Ofício nº. 137/2024 – OSM/OP

Em 17/09/2024 foi publicado do **PE 214/2024** para "Registro de Preço para Contratação de empresa especializada para efetuar a MANUTENÇÃO PREVENTIVA E CORRETIVA DOS CLIMATIZADORES evaporativos instalados nas unidades escolares e prédios administrativos pertencentes a Secretaria Municipal de Educação, visando oferecer segurança e mais conforto aos alunos e servidores da Rede Municipal de Educação, necessitando assim de aquisição dos seguintes itens: manutenção preventiva, manutenção corretiva, fornecimento e substituição de peças (em caso de constatação de avarias nos componentes do equipamento), protetores de quina em EVA, tela protetora, prestação de serviço de desinstalação e instalação de aparelhos climatizadores, tornando o ambiente mais agradável, saudável e seguro para o desenvolvimento das atividades e estudos.". O valor máximo previsto foi de **R\$ 5.309.225,00**, e a data prevista para a abertura das propostas é 04/10/2024.

2) DA FRAGILIDADE DA PREVISÃO DAS CANTONEIRAS EM EVA E TELAS DENTRO DO LOTE GLOBAL

REF.: Impugnação ao Edital de Pregão Eletrônico 214/2024 - Processo n. 01.09.00056933/2024.51
(Manutenção Preventiva e Corretiva de Clima

Figura 2 – Escola Milton Santos

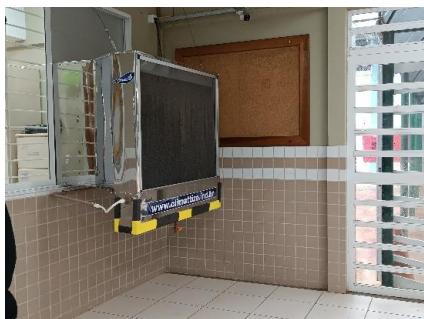
Também, se destaca que, o OSM teve a oportunidade de visitar algumas escolas que possuem os climatizadores e que, ao que parece, o serviço de instalação do EVA deixa a deseja quanto a estética e qualidade do produto. Vejamos alguns climatizadores em que foram instaladas as cantoneiras:

Insta salientar que ao mencionar a Escola Milton Santos, houve um equívoco por parte da Impugnante, pois essa referência diz respeito ao acompanhamento de outro processo licitatório, no qual o objeto trata-se da aquisição e instalação de aparelhos climatizadores (Pregão Eletrônico 354/2022 PMM), distinto deste edital mencionado no Ofício nº 137/2024 – OSM/OP. Importante frisar

ainda que, durante a visita à referida unidade, o fiscal de contrato da Secretaria de Educação apontou ao responsável da Instituição Impugnante presente que as telas não estavam de acordo com o edital, mas a adequação já havia sido solicitada ao fornecedor durante a primeira visita de fiscalização.
